# 別府里浜づくり新聞

第48号  
平成23年  
11月29日

## 第5回別府港海岸づくりワークショップ(北浜地区1)を開催しました

北端部の護岸天端を下げた案

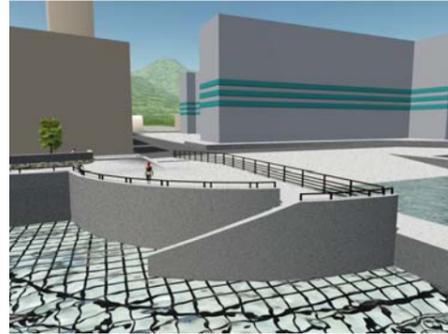
第4回検討会での検討内容を踏まえ、一般部の基本断面と平面配置案、今回のワークショップにおける討議のポイントを説明しました。北端部では親水性や落水者救護の観点から階段を設けることを検討していますが、護岸天端を下げる案と下げない案が考えられます。ワークショップでは初めて提示した飛沫防止帯については、海辺の環境にも適応して飛沫防止機能を発揮するとともに、整備後の維持管理を勘案しながら樹種や密度を検討する必要があります。船溜まり部については、これまでのワークショップ等で波が打ち上がるため埋立てしてほしいといった意見がありましたが、国の高潮対策事業では全面的に埋めることは事業上できないため、実施可能な整備案を提示しました。グループ討議では、これらのポイントを踏まえて討議を行って頂きました。

- ・水に降りる階段を中央部に作れないか。
- ・護岸天端を下げた案も親水性というには高いが、見た印象はよい。しかし、安全性に不安がある。
- ・台風時に海を見に行き子供が事故にあったことがある。台風の最中はいないが、台風が引き出すと見に来る人がいる。
- ・北端部は台風でも波がこないところである。一方、中央や南端部は波が来る。
- ・北端部は潮が通らないので魚も通らず、海藻も生えない。漁業にとって利用価値の低い水域である。そこで遊べるようにするのは問題ない。

**事務局案：1:2の勾配を基本とした断面**  
・1:2の勾配で道路側から斜面を立ち上げる案。一見よい雰囲気に見えるが、1:2の勾配はきつい勾配である。実際に正面から見ると壁のような印象を受ける。

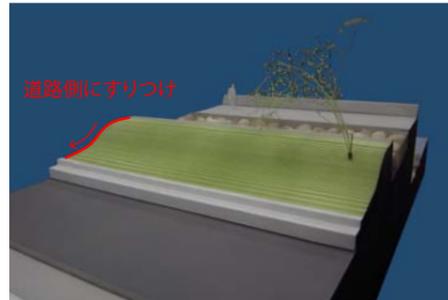
飛沫防止帯の構造について、東京工業大学の齋藤研究室から提案がありました。1:2の勾配（水平距離2mにつき1m高くなる斜面）を基本とした事務局案に対して、1:2の勾配が与える圧迫感を軽減するという観点から、断面形状について検討し、それを350mの整備区間全体に当てはめた時に懸念される単調さを避けるためのアイデアが提案されました。
